**Project "Erasmus University College" te Rotterdam.
VO toets bouwfysica, akoestiek en brandveiligheid.**

Datum 24 november 2011
Referentie 20111511-06

Opdrachtgever Gemeente Rotterdam Stadsontwikkeling
Vastgoedontwikkeling
Postbus 6575
3002 AN ROTTERDAM
Contactpersoon De heer ing. M.J. van der Sluijs

De beoordeling van het Voorlopig Ontwerp is gebaseerd op tekeningen d.d. 15 november 2011 van Designed by Erick van Egeraat te Rotterdam.

Figuur 1 brandoverslagberekeningen

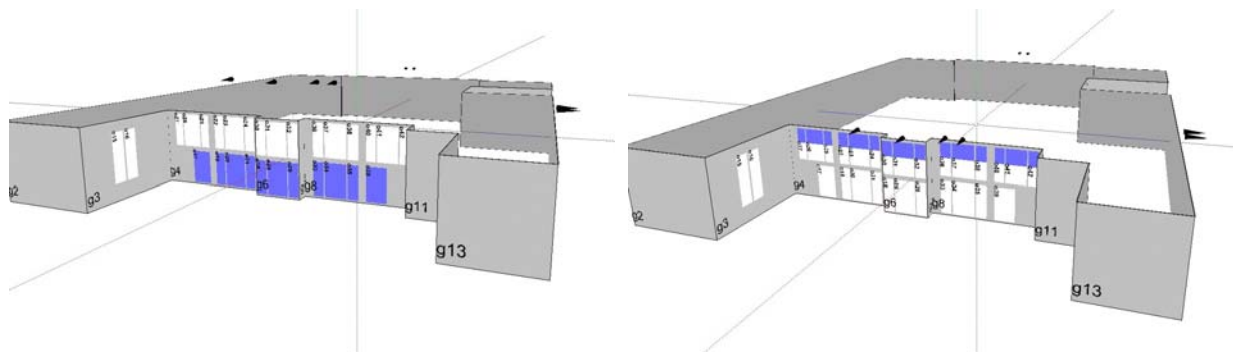
De noord-oostgevel is zeer kritisch met betrekking tot brandoverslag. Eerste indicatieve berekeningen laten zien dat zonder brandwerende voorzieningen niet kan worden voldaan aan de gestelde eis van 60 minuten. Ook de ramen in de overige gevels zijn kritisch ten aanzien van brandoverslag vanwege de afmetingen van de ramen en van de ruimte. Voorgesteld wordt in overleg met de toetsende instanties te bepalen of in deze situatie afgeweken kan worden van het toetsingskader. Hierna dienen eventuele brandwerende voorzieningen te worden bepaald. Te denken valt aan het deels brandwerend uitvoeren van de (noord-oost) gevel met brandwerende kozijnen en beglazing of het toepassen van brandwerende schermen achter de gevel.

Daarnaast dient tevens aandacht besteed te worden aan het voorkomen van brandoverslag ter plaatse van de glazen dakconstructie dat over de vide langsloopt.

Bijlage I Plattegronden met principes brandveiligheid

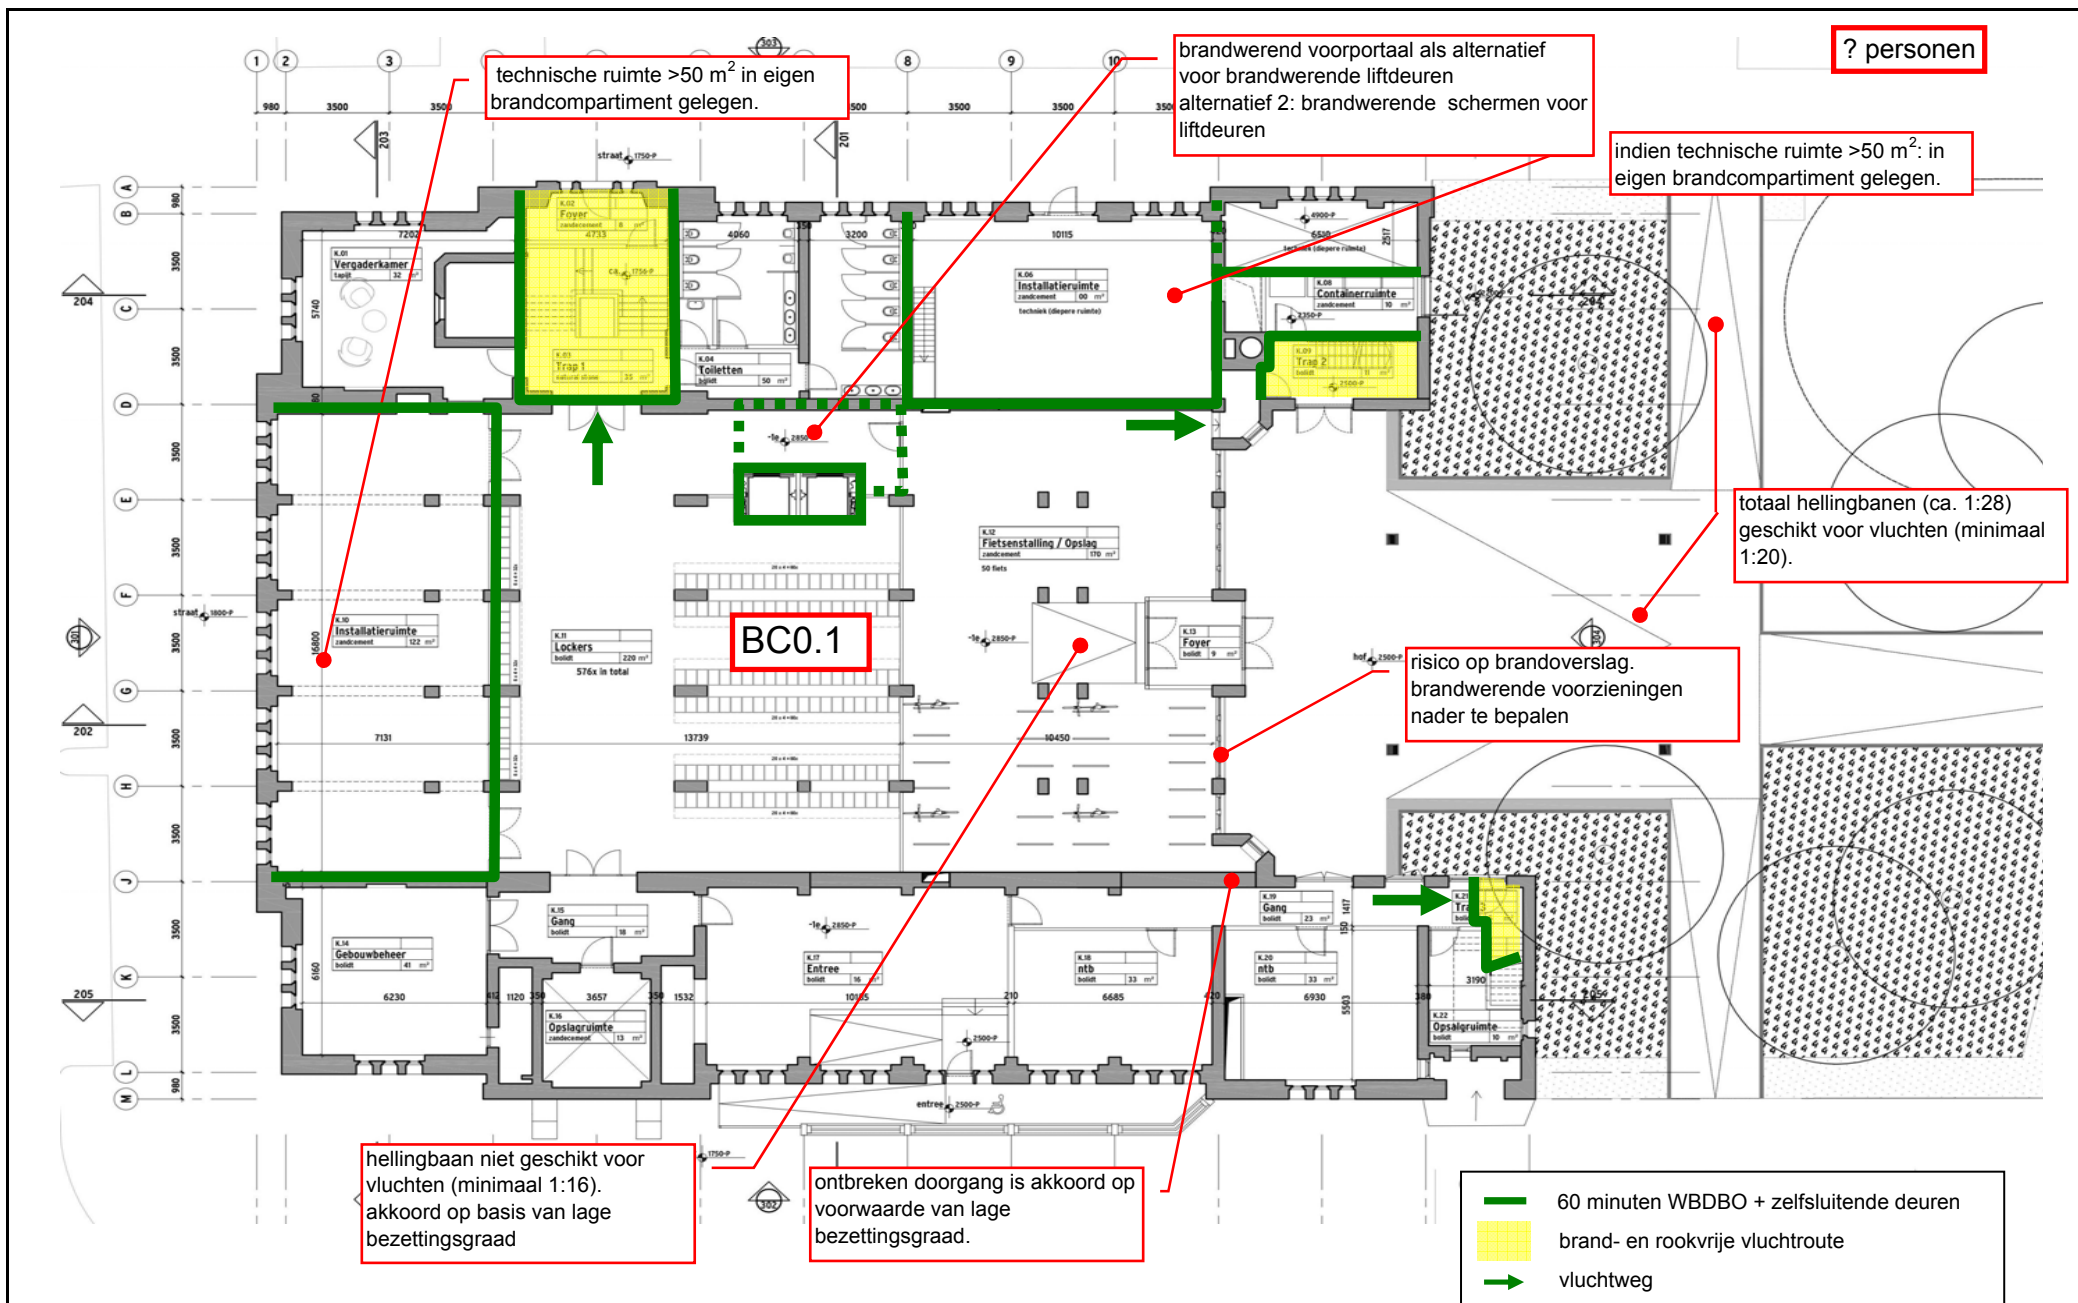
schachten grenzend aan meerdere compartimenten dienen brandwerend te worden uitgevoerd.

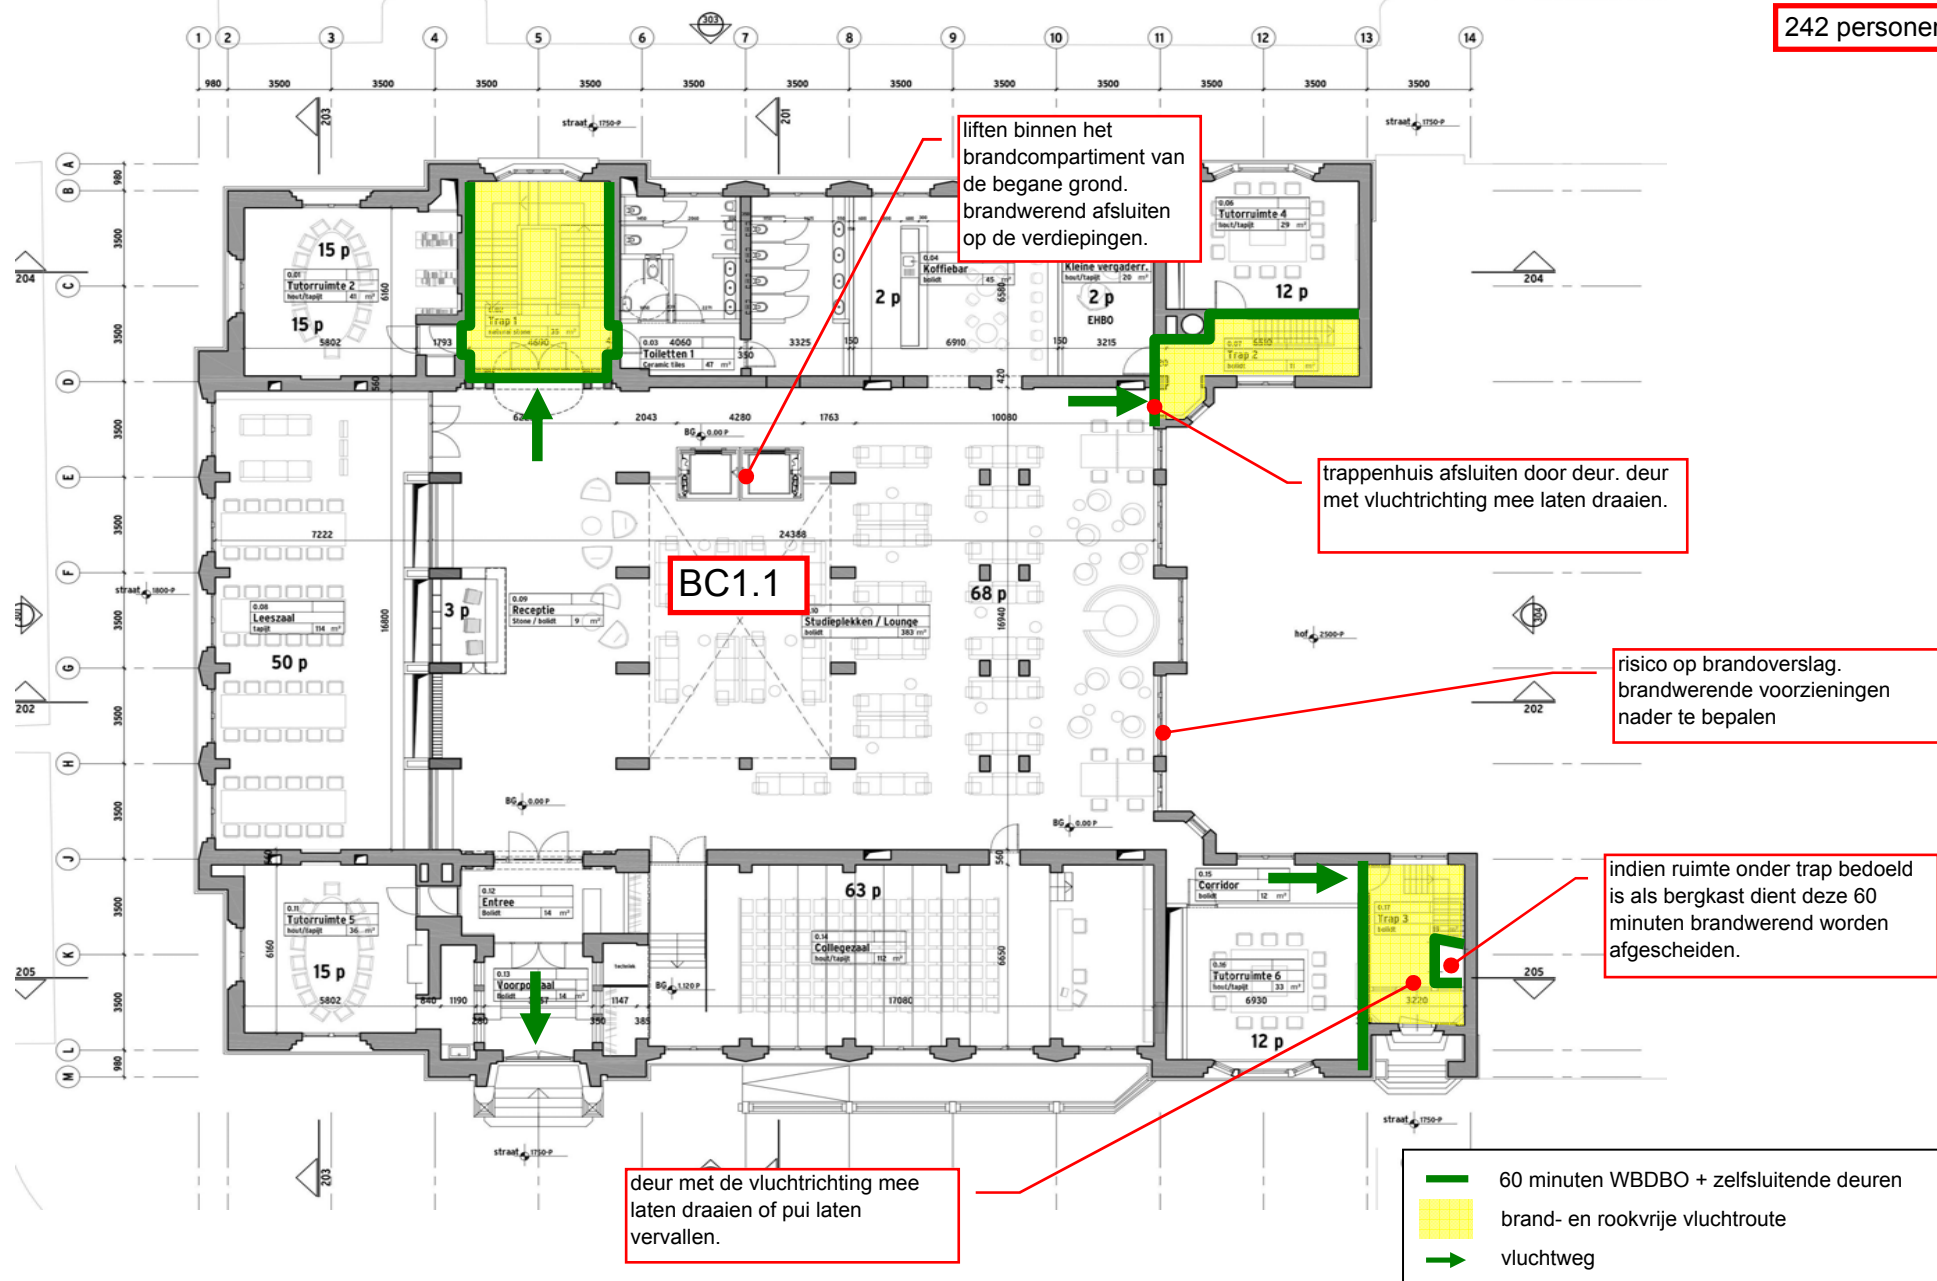
schachten grenzend aan meerdere compartimenten dienen brandwerend te worden uitgevoerd.
